生产建设项目水土保持设施  
验收鉴定书

项目名称：石岩天然气调压站

建设单位：深圳市燃气集团股份有限公司

## 水土保持设施验收报告

## 深圳市生产建设项目水土保持现场监督检查情况表

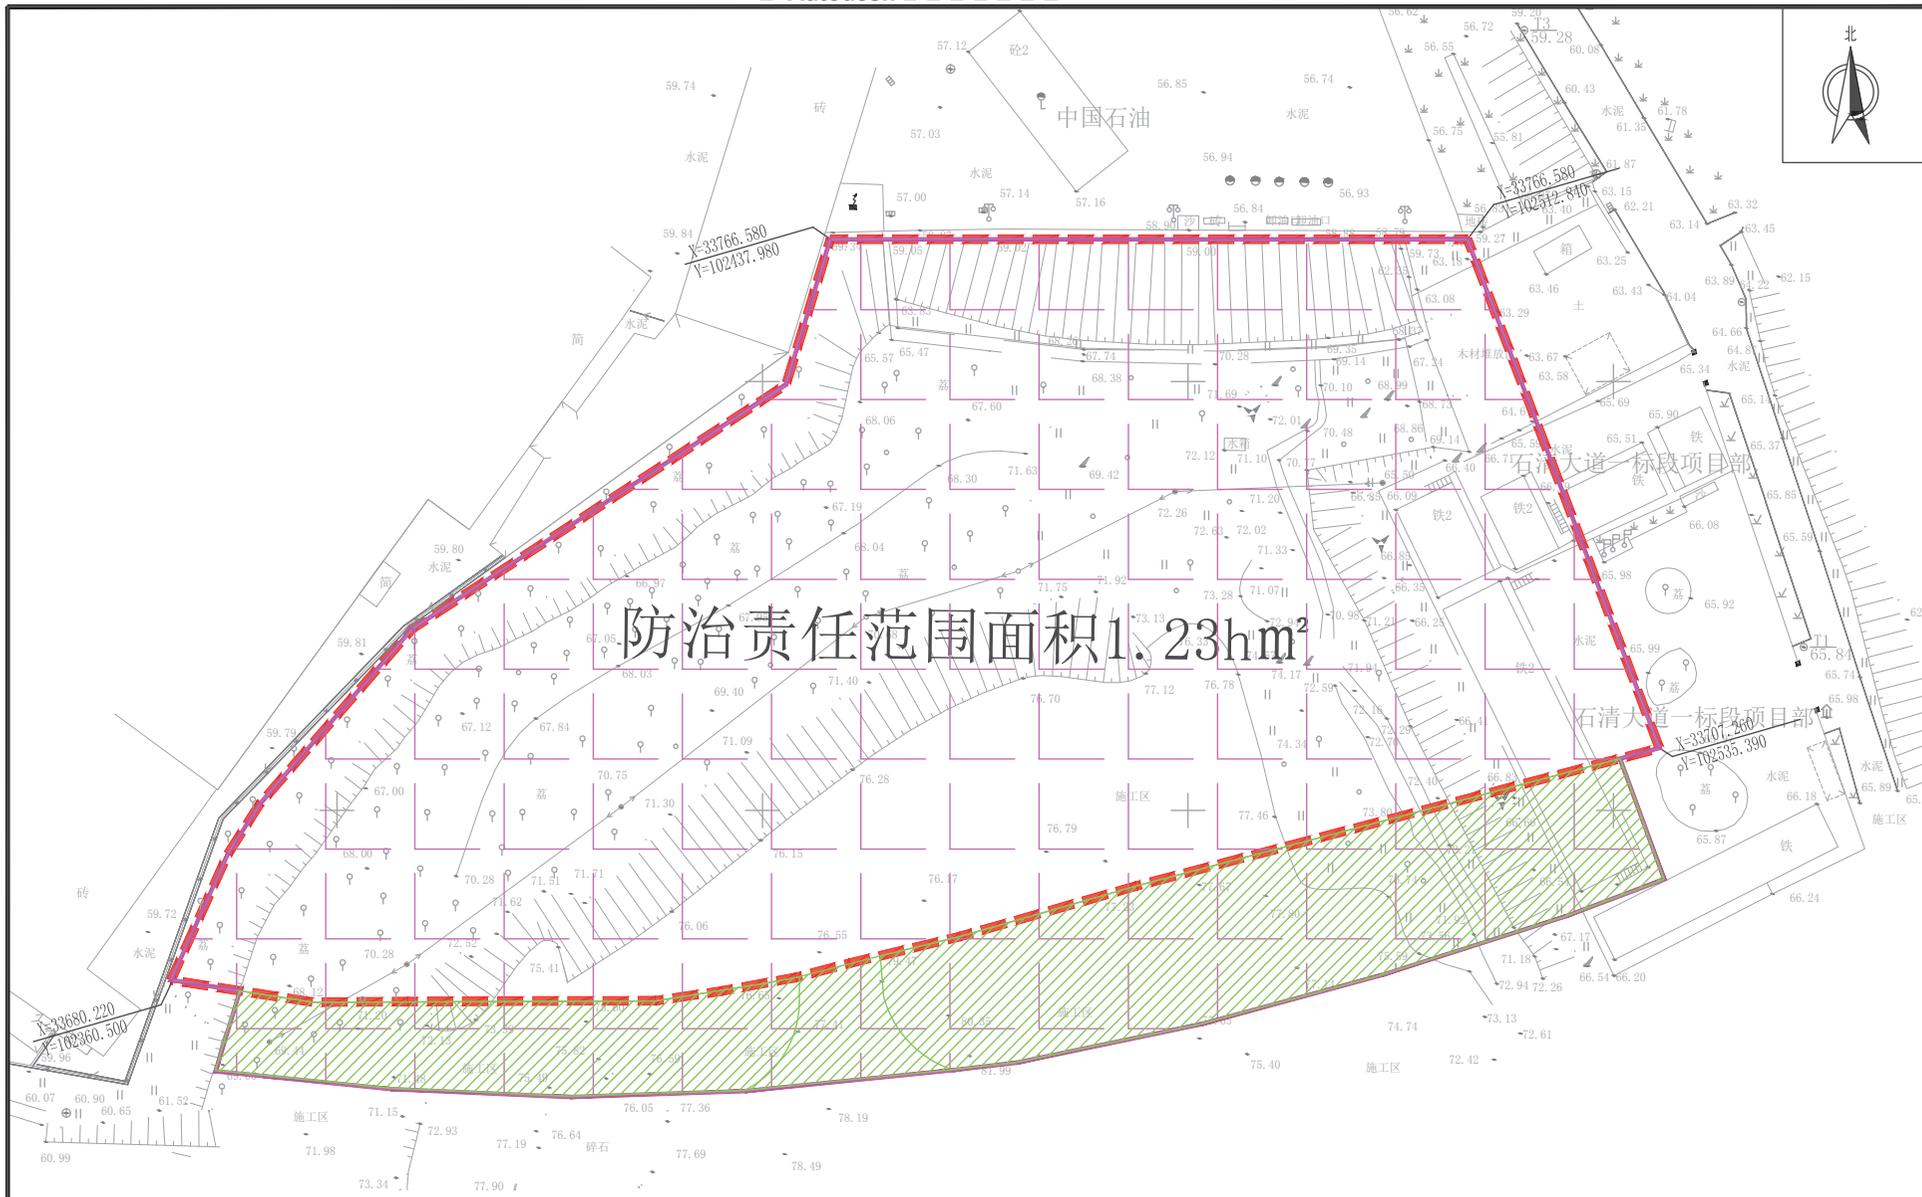
整改要求（建设单位需整改完善内容）	1.加快截排水沟的设置 2.核定沉沙池规模 3.加强场区的覆盖措施 4.加强边坡的锚杆防护。
